**Projet de parc éolien "Cap Estève"
sur les communes de Castanet-le-haut (34) et Murat-sur-Vèbre (81)
déposé par la société SAMEOLE**

**Avis de l'Autorité environnementale
sur le dossier présentant le projet et comprenant l'étude d'impact
(articles L122-1 et suivants du Code de l'environnement)**

**N° saisine : 2020-8252
N° MRAe :2020APO26
Avis émis le : 19 mars 2020**

Situation du projet au regard d'une partie des machines déjà en service sur le secteur

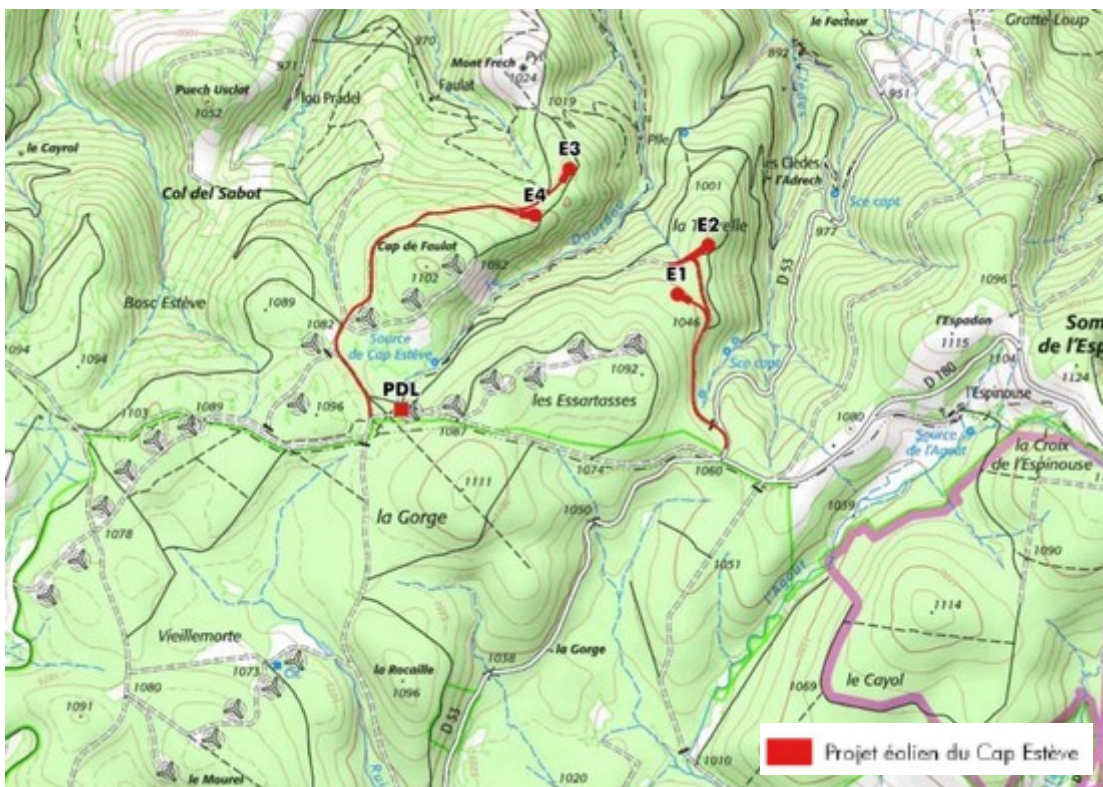
Concernant le paysage, l'ajout de ces quatre éoliennes ne crée pas de nouvelles perspectives sur des éoliennes pour des secteurs qui n'en comptaient pas jusqu'alors, mais elles ajoutent, selon les vues, à une hétérogénéité déjà présente en introduisant des éoliennes de plus grande taille par rapport à l'existant (+20 mètres), des espacements irréguliers entre les mâts, des superpositions.
